**第 507 回核燃料施設等の新規制基準適合性に係る審査会合**  
**日本原子力研究開発機構大洗研究所の廃棄物管理施設に係るコメント事項**

令和6年2月16日

国立研究開発法人日本原子力研究開発機構

大洗研究所 環境保全部

廃棄容器選定フロー図

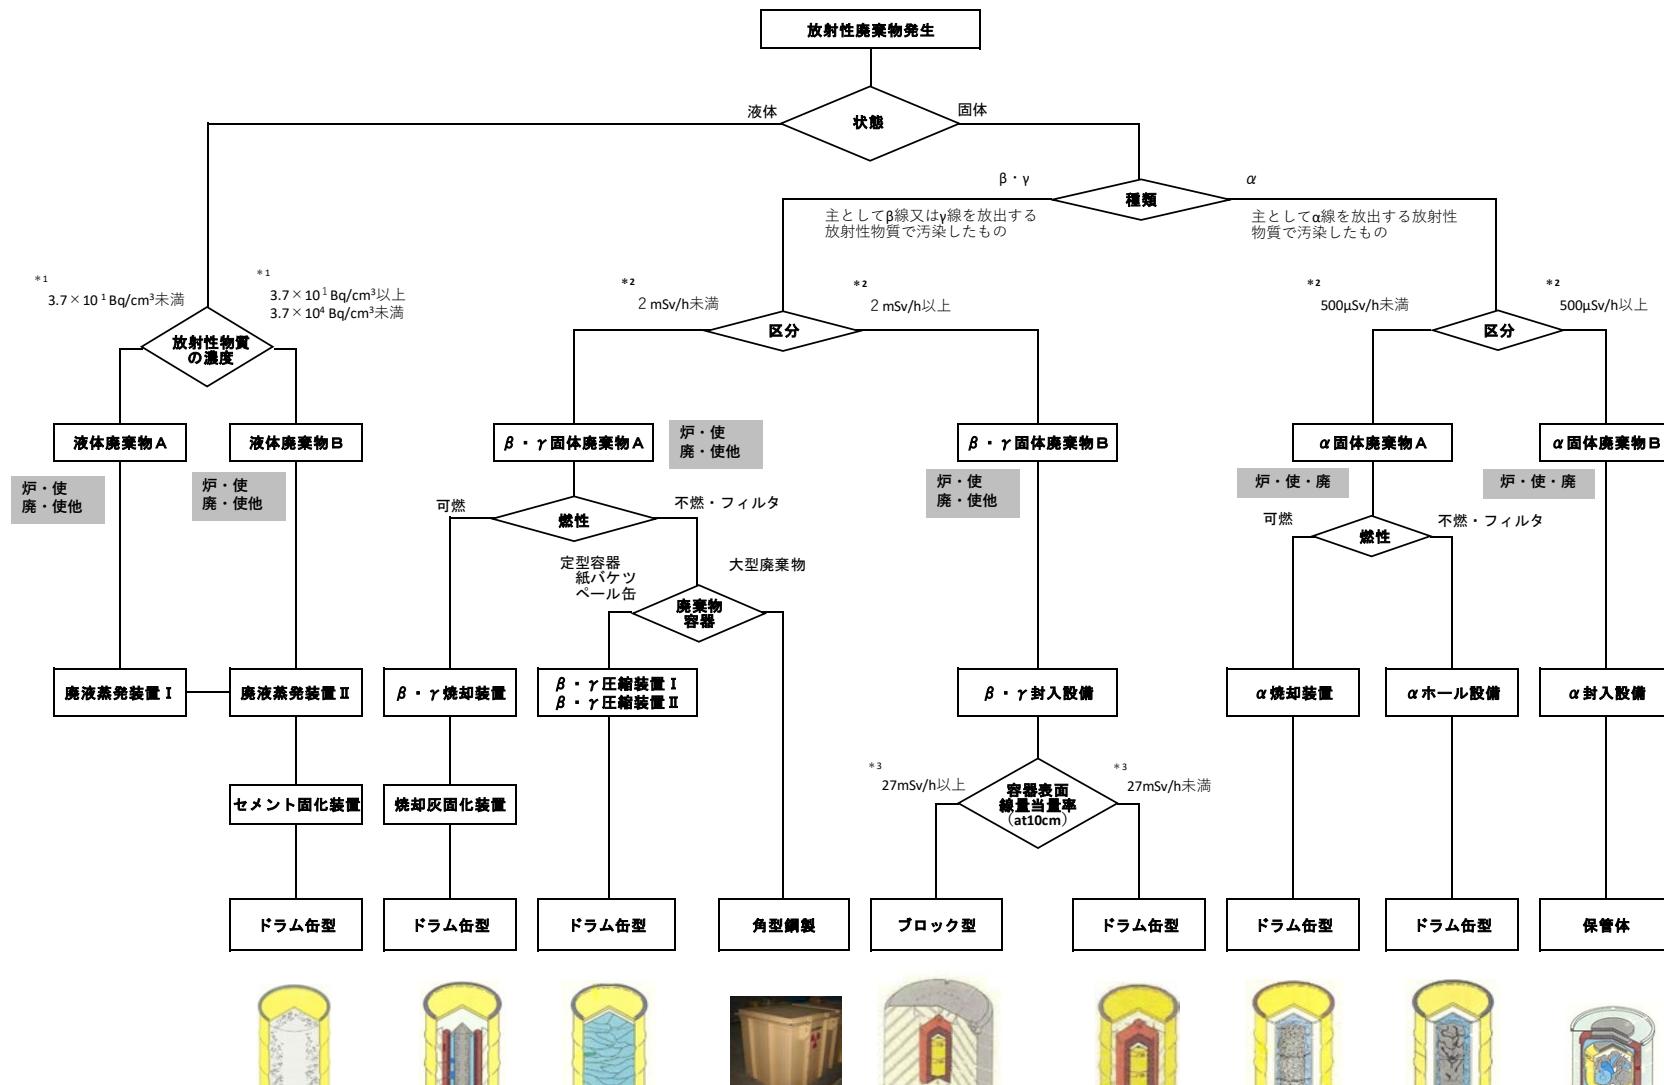
資料 139 頁 管理する廃棄物の性状を考慮した設計について、核種と線量と寸法を考慮して容器を選定していることが読み取れない。

廃棄物管理施設は、管理する放射性廃棄物の性状や線量に応じ、処理工程及び容器を選定し、落下による破損を考慮した十分な強度を有する容器（廃棄物パッケージ又は保管体）に収納し保管している。

保管に際しては、過積載による最下段に積載された容器の損壊のおそれがないよう、容器ごとに、安全性が確保できる適切な方法で定置している。

放射性廃棄物は、以下の区分ごとに仕分け容器に収納する（廃棄容器選定フロー図参照）。

- ・液体廃棄物及び固体廃棄物に分類する。
- ・液体廃棄物は固型化しドラム缶に封入する。
- ・固体廃棄物は、 $\beta$ ・ $\gamma$  固体廃棄物及び $\alpha$  固体廃棄物に分類する。
- ・ $\beta$ ・ $\gamma$  固体廃棄物は、容器の線量当量率に応じて  $\beta$ ・ $\gamma$  固体廃棄物Aと $\beta$ ・ $\gamma$  固体廃棄物Bに分類する。
- ・ $\beta$ ・ $\gamma$  固体廃棄物Aはドラム缶に収納し、 $\beta$ ・ $\gamma$  固体廃棄物Bは線量に応じてコンクリートブロック又はドラム缶に収納する。また、 $\beta$ ・ $\gamma$  固体廃棄物Aのうちドラム缶に収納できない大型廃棄物は、角型鋼製容器に収納する。
- ・ $\alpha$  固体廃棄物は、容器の線量当量率に応じて  $\alpha$  固体廃棄物Aと $\alpha$  固体廃棄物Bに分類する。
- ・ $\alpha$  固体廃棄物Aはドラム缶に収納し、 $\alpha$  固体廃棄物Bに保管容器に収納する。
